onderwerp effectbeoordeling veiligheid primaire waterkering
project uiterwaardvergraving Meinerswijk
opdrachtgever Rijkswaterstaat, Ruimte voor de Rivier
projectcode RW1809-303-70
referentie RW1809-303-70/torm/055
opgemaakt door ir. J. Lansink
goedgekeurd door R. Lohrmann
status definitief
datum opmaak 26 maart 2012
bijlagen I grafiek sterkte waterkering;
II uitvoer macrostabiliteitsberekening;
III uitvoer stabiliteit voorland;
IV bespreekverslag I;
V bespreekverslag II.

onderwerp effectbeoordeling veiligheid primaire waterkering
project planstudie Meinerswijk
verslagnummer 11/01-b
datum 30 juni 2011
tijd 09.00 uur
plaats waterschap Rivierenland te Tiel
projectcode RW1809-188-30
referentie RW1809-188-30/dijw/016
opgemaakt door ir. J. Lansink
datum opmaak 28 juli 2011
bijlagen 1. verhanglijn groene rivier
2. sterkte waterkering/toetsresultaten

onderwerp effectbeoordeling veiligheid primaire waterkering
project uiterwaardvergraving Meinerswijk
verslagnummer 11/02
datum 25 augustus 2011
tijd 11.00 uur
plaats Waterschap Rivierenland te Tiel
projectcode RW1809-188-30
referentie RW1809-188-30/dijw/025
opgemaakt door ir. J. Lansink
datum opmaak 30 augustus 2011
bijlagen -

Afbeelding I.2. Uitvoer waterstand Groene Rivier

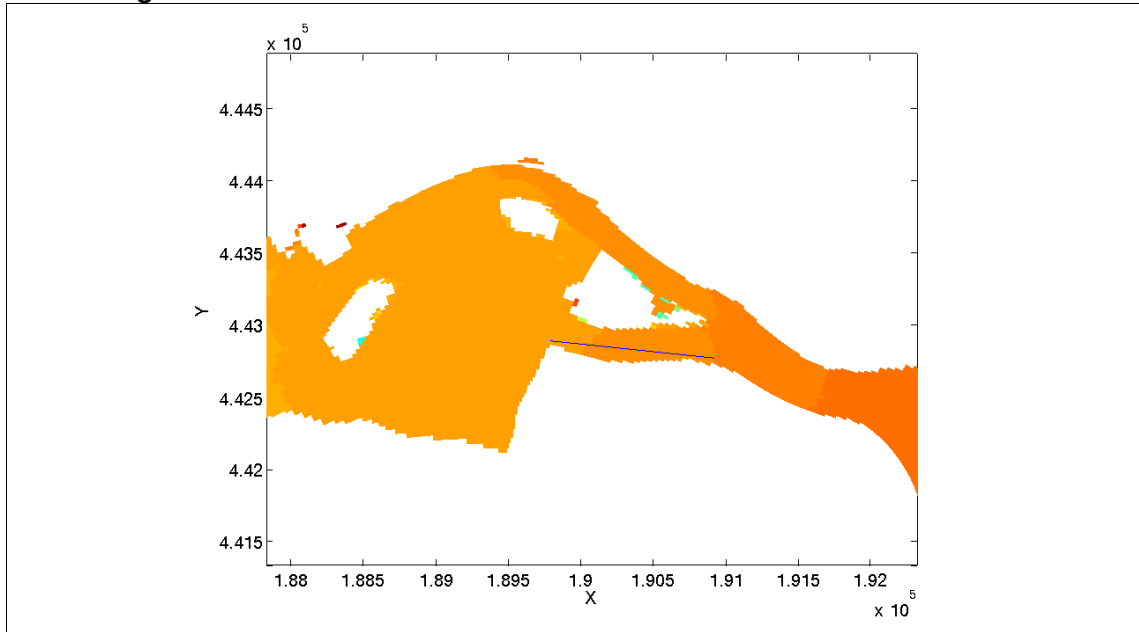
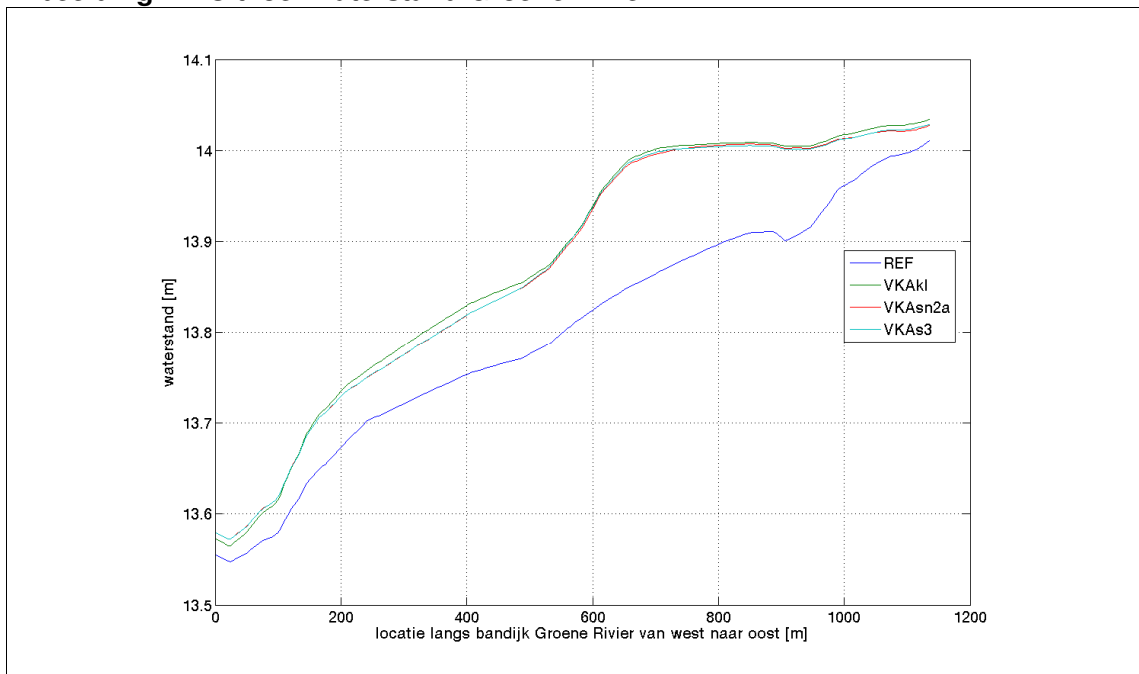
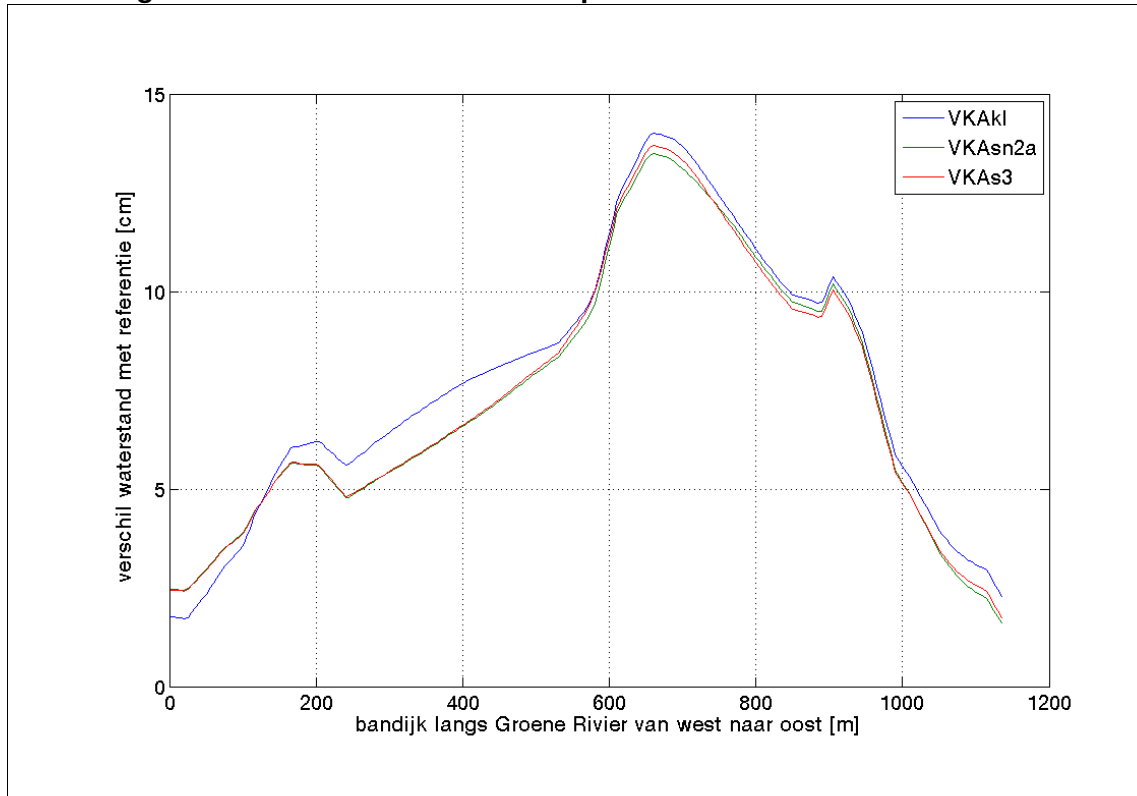
Joost (W+B) laat zien door middel van verhanglijnen in de rivier (zie bijlage) wat de verwachte waterstandsstijging in de groene rivier is. De hoogste waterstand in de groene rivier neemt circa 3 cm toe. In het midden van de groene rivier neemt de waterstand circa 13 cm toe ten opzichte van de referentiesituatie.

Dit betekent volgens Johan (WSRL) formeel dat er 2 mogelijkheden zijn:

- mitigeren;
- compenseren.

Rob geeft aan dat zal worden gekeken in hoeverre mitigerende maatregelen nog mogelijk zijn. Er zijn misschien mogelijkheden om de uitstroom uit de strang (tussen John Frostbrug en Nelson Mandelabrug) aan te passen op een manier die voor minder opstuwung zorgt. Witteveen+Bos kan dit onderzoeken in de hydraulische studie.

Sterkte waterkering in m NAP

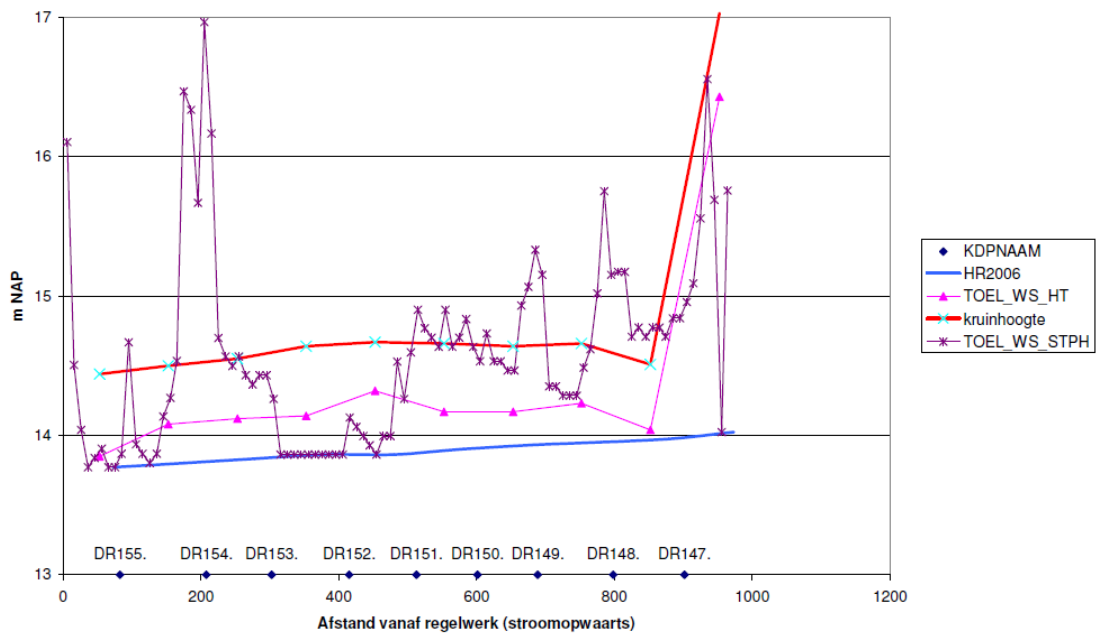
Sander (WSRL) laat zien dat de hoogte en sterkte van de primaire waterkering op dit moment overal voldoet.

Daarbij is door Sander (WSRL) wel aangetekend dat het oordeel voor piping is geoptimaliseerd bij de toetsing. Het oordeel was onvoldoende, maar er is geconstateerd dat het kwelwegtekort wegvalt tegen de conservatief aangenomen beschikbare kwelweglengte in het voorland. Piping is een aandachtspunt, aangezien de toelaatbare waterstand voor piping tussen DR 152 en DR 153 samenvalt met het toetspeil. De gebruikte randvoorwaarden voor de toetsing kunnen eventueel worden aangevuld met het grondonderzoek dat reeds is uitgevoerd voor de planstudie. Mogelijk toont dit grondonderzoek aan dat meer kwelweglengte aanwezig is dan nu is aangenomen. Hiermee zou het effect voor piping gecompenseerd kunnen worden. Dit wordt in juli nader beschouwd en toegelicht door Joost (W+B). Een maatregel zou op beleidsniveau kunnen betekenen dat de intreelijnen en de legger aangepast dienen te worden.

Wanneer de toename van de maatgevende hoogwaterstand wordt uitgezet tegen de toetsresultaten lijkt voldoende kruinhoogtemarge aanwezig om bij een waterstandsstijging. Dit wordt in juli nader beschouwd en toegelicht door Joost (W+B).

Witteveen+Bos zal de effecten op de veiligheid van de primaire waterkering rapporteren.

Er zal een som worden aangeleverd door WSRL om de effecten op macrostabieliteit binnenwaarts en buitenwaarts te kunnen inschatten.

Afbeelding 1. Hoogte

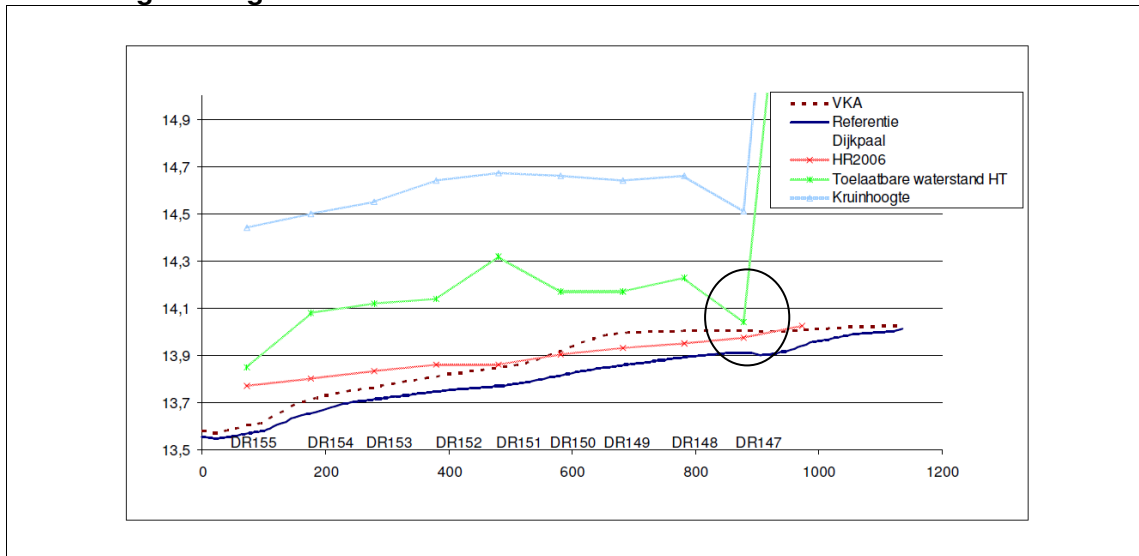
Joost (W+B) geeft aan dat de conclusie van de beoordeling van het toetsspoor hoogte is dat er geen veiligheidsprobleem ontstaat. Sander merkt op dat er een verschil bestaat tussen de referentieberekening en de HR2006 als gehanteerd in de toetsing. De waterstand HR2006 betreft uitvoer uit Hydra-R op de oeverlocatie. De referentielijn betreft uitvoer uit het model dat is aangeleverd om de effectbepaling mee door te rekenen. Joost (W+B) geeft aan dit verschil niet te kunnen verklaren. Hij geeft aan navraag te doen bij zijn collega (expert hydraulica). Rob (RWS) zal ditzelfde doen bij collega's bij de PDR.

Er ontstaat discussie over de gehanteerde hydraulische randvoorwaarden.

Er wordt gezamenlijk geconcludeerd na discussie over de te hanteren referentie dat aangetoond dient te worden dat het juist is om de gemodelleerde referentielijn te hanteren alvorens kan worden geconcludeerd dat er geen onacceptabel effect is op de waterkering.

Johan (PDR) geeft aan dat indien kan worden aangetoond dat de referentielijn juist is, er wat betreft het waterschap voldoende is aangetoond dat:

1. er geen veiligheidsprobleem ontstaat als gevolg van de planstudie Meinerswijk;
2. er geen compenserende maatregel noodzakelijk is.

Als de referentielijn niet juist is, zou het conservatieve alternatief zijn om de opstuwingshoogte te tellen bij de HR2006 om te komen tot de waterstand voor de effectbeoordeling. Hierdoor zou over 100 m lengte een hoogtetekort ontstaan ter plaatse van DR147-DR148 van 10 cm. Eventueel op te lossen met een asfaltlaag. En er ontstaat dan een kwelweglengtetekort dat opgelost kan worden met een buitendijkse kleiingraving.

Afbeelding 2. Piping

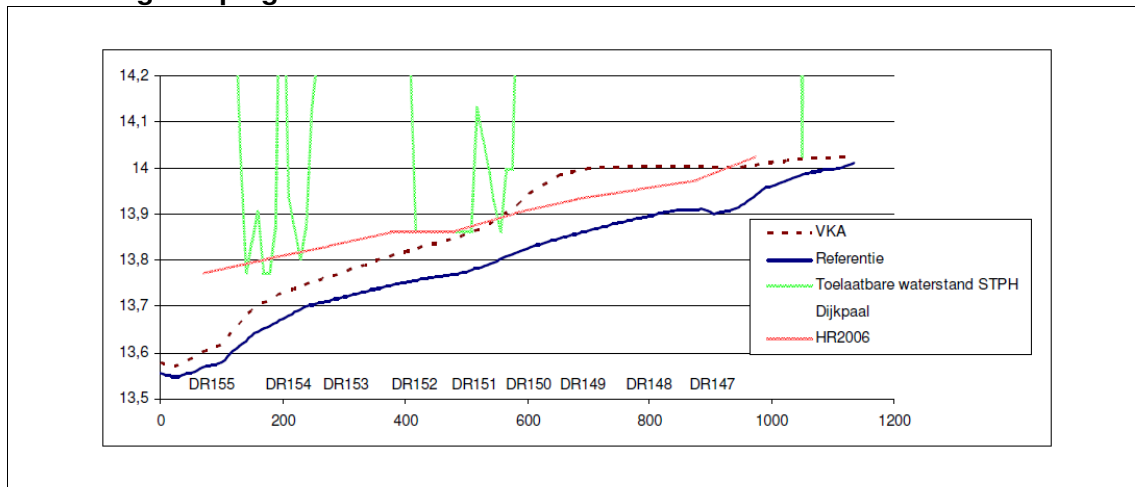
In de notitie van Witteveen+Bos is aangegeven dat de waterstand na uitvoering van het VKA lager ligt dan de getoetste waterstand (HR2006) op de locaties waar piping een kritiek faalmechanisme betreft. Onder het voorbehoud dat kan worden aangetoond dat de referentielijn juist bepaald is en ook voor dit onderzoek kan worden gehanteerd in plaats van HR2006, is het waterschap het eens met de conclusie dat er geen veiligheidsprobleem is ten aanzien van het faalmechanisme piping.

Sander merkt op dat de volgende zinsnede uit de notitie geen juiste weergave is:

‘Tussen DR150 en DR152 is in de toetsing berekend dat de benodigde kwelweglengte nagenoeg gelijk is aan de aanwezige kwelweglengte. Op basis van het feit dat een conservatieve aanname is gedaan dat het intreepunt direct bij de teen van de dijk in het voorland is gelegen is door het waterschap Rivierenland geconcludeerd dat deze locatie voldoet ten aanzien van het toetsspoor piping.’

Hij geeft aan dat geen conservatieve aanname is gedaan van het intreepunt, maar een realistische en dat de aanwezige kwelweglengte tussen DR150 en DR152 op delen zelfs lager was dan de benodigde kwelweglengte op basis van geavanceerde toetsing. Hij geeft aan dat het kwelweglengtetekort echter zo klein was dat dit binnen de onzekerheidsmarge van de bepaling van de kwelweglengte valt en dat voor deze locatie is besloten om het oordeel voldoende te geven.

Ook hier wordt gezamenlijk geconcludeerd na discussie over de te hanteren referentie dat indien aangetoond kan worden dat het juist is om de gemodelleerde referentielijn te hanteren er geen veiligheidsprobleem ontstaat ten aanzien van het faalmechanisme piping.
